屯門區議會
2020-2021 年地區設施管理委員會
第六及第七次合併會議記錄

(A) 屯門第 27 區地盤乙二休憩用地工程計劃概念設計

「屯門第27區 地盤乙二 休憩用地」工程計劃 概念設計 2021年2月9日

海濱廣場

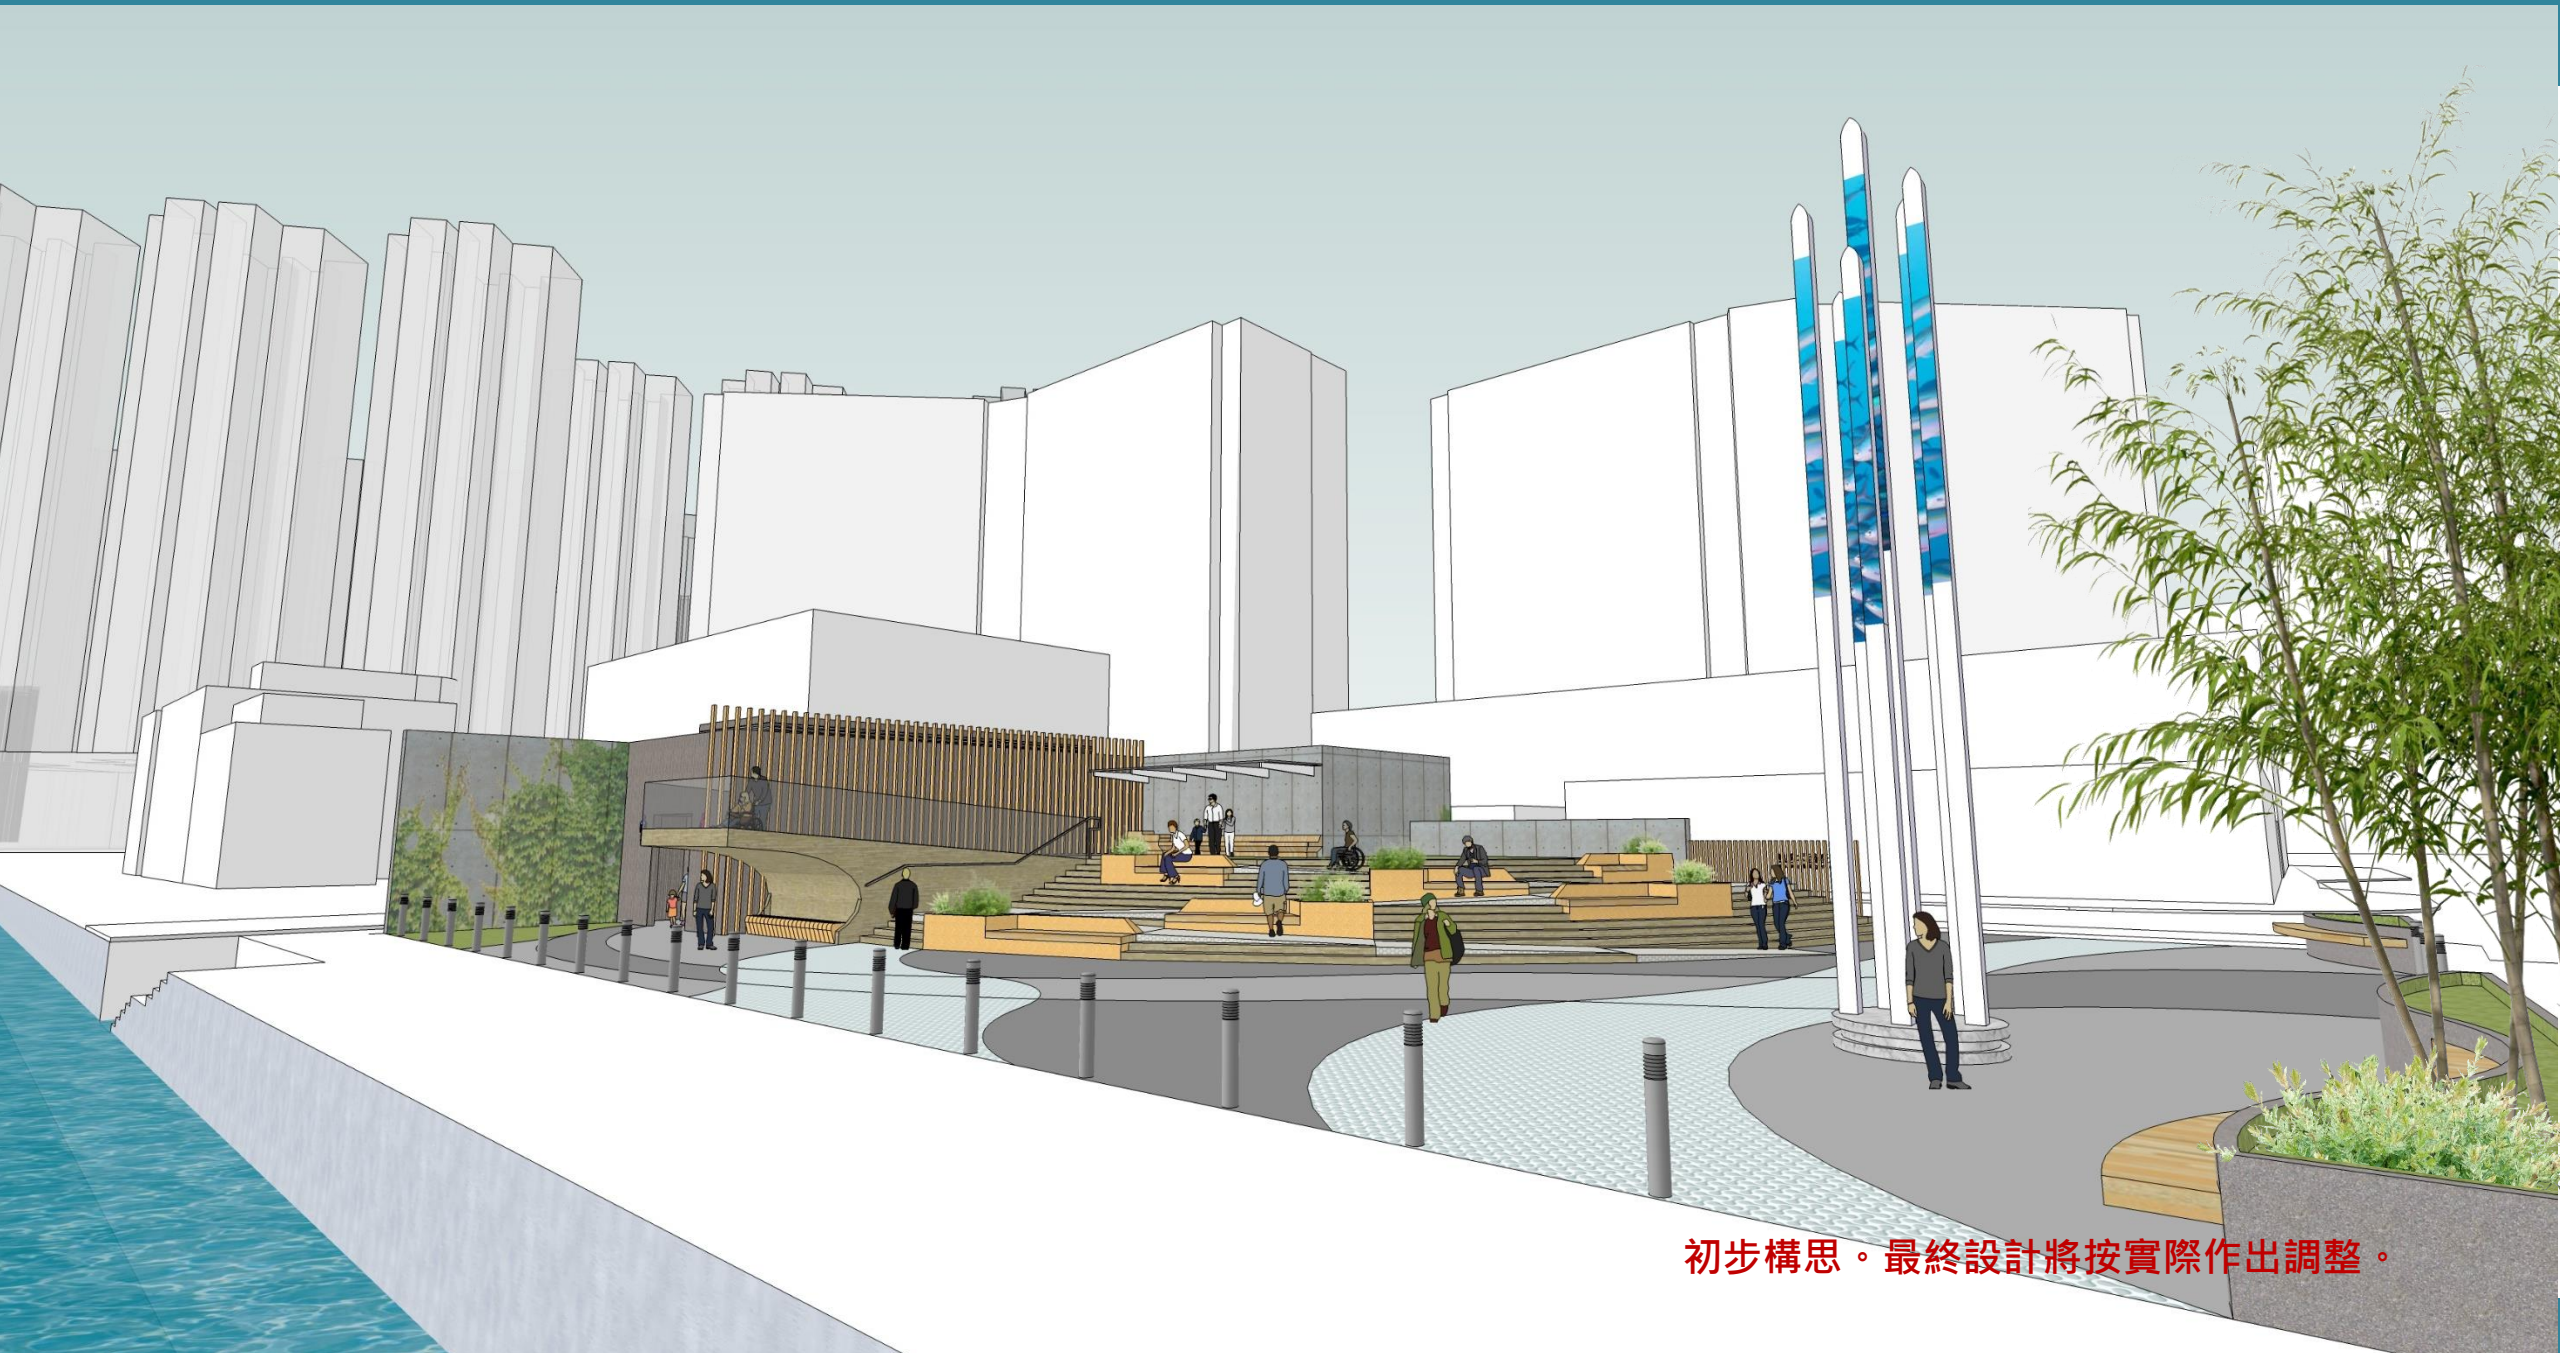
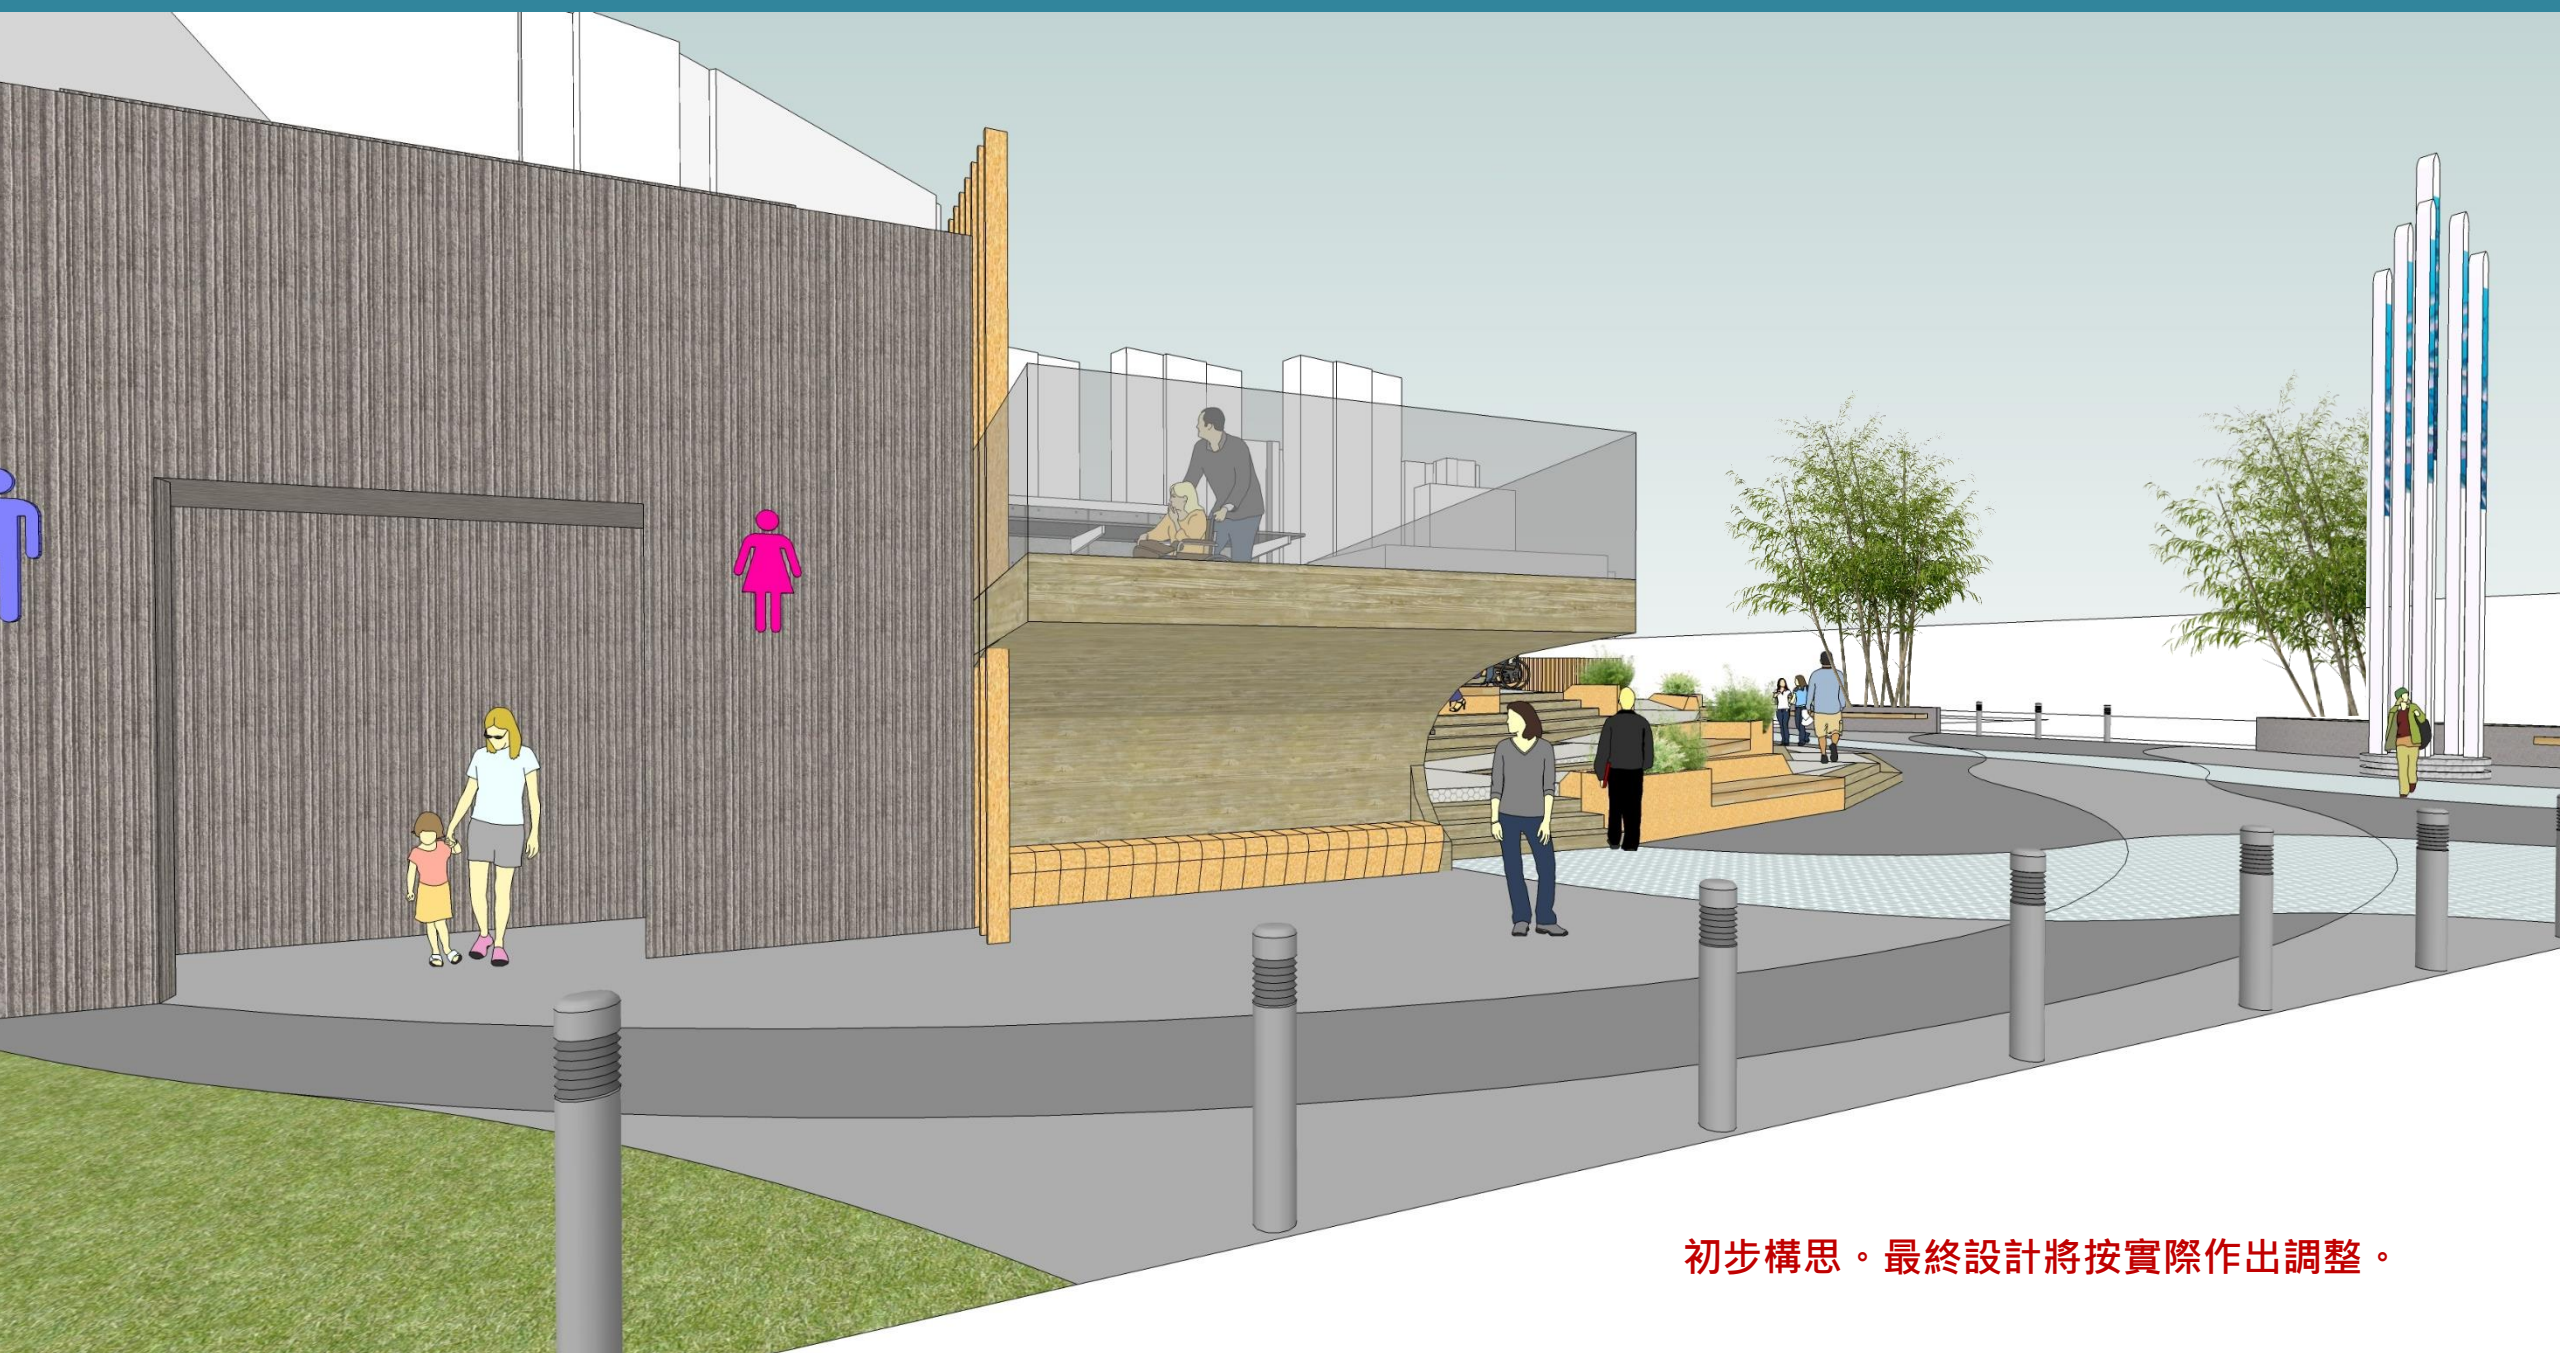
20. 巫堃泰議員表示，是項文件尚未上載至屯門區議會網站，希望秘書處作出跟進。此外，他指出休憩用地對出海面有漁船停泊，擔心觀景台的高度不足，使景觀受阻。有關燈塔的設計，他理解如建造傳統燈塔，或會影響船隻航行。然而，他擔心燈塔會造成光污染，就此希望獲得更詳細的資料，包括光度及亮燈時間等。最後，他表示附近道路汽車違泊及擺放貨物的問題嚴重，建議相關部門協調及執法。

28. 巫堃泰議員建議秘書處在網站加入註釋，以便更清晰地標示文件位置。此外，他表示廁所位於觀景台旁邊，擔心臭味會散播。他亦建議建築署參考大埔公園一條旋轉斜道的設計，提高觀景台的高度。另外，他認為休憩用地擬用的顏色和周邊環境並不協調，建議改善。最後，他認為署方可考慮是否有必要建造燈塔以及燈塔與周邊環境是否協調。

30. 朱順雅議員查詢觀景台可容納的人數。此外，她表示廁所對出一個垃圾站，加上魚檔的腥味，她擔心各種臭味會散播到公園。另外，她對於燈塔的設計有保留，指沿海各地也有民居，認為即使把顯示器的部分面向海面，也會影響居民。

人欣賞景色。由於署方須在場地提供無障礙通道，如觀景台的高度過高，便須加長斜道或加設升降機。考慮到地盤面積有限，加長斜道並不可行，而加設升降機則不符合成本效益。有關燈塔的設計，由於地盤位於海旁，建造傳統燈塔或會影響船隻航行。而建造燈塔的目的是吸引市民，他相信現代設計比傳統設計吸引。他續指在委員揀選設計後，署方可再調節燈塔的光度，並把顯示器的部分面向海面，減少燈光對居民造成影響。有關垂直綠化的意見，按過往經驗，植物的保養工作一般不錯，但署方會就此多加留意。此外，署方對於不建造燈塔的建議持開放態度。

29. 建築署劉敏權先生表示，署方會研究及調整燈塔的高度，並與康文署商討顯示器展示的內容。有關加入互動元素的建議，署方會研究供應商提供的設備有否相關功能。有關廁所鄰近觀景台的問題，他指廁所的通風口位於建築物的上方，而廁所亦較觀景台高，

因此臭味不會散播至觀景台。雖然如此，署方在進行深化設計時會就此多加留意。有關和周邊環境配合的建議，他表示署方會作出調整。有關參考大埔公園的建議，他表示除了現時地盤面積較小的限制外，署方希望市民在公園外的三聖街直接看到海景，因此不擬建造太大型的建築。

31. 建築署劉敏權先生表示，在設計上，斜道也是觀景台的一部分，因此觀景台可容納的人數很多，而觀景台最高的平台位置則可容納約 15 人。署方亦留意到垃圾站的問題，因此在設計上予以分隔。
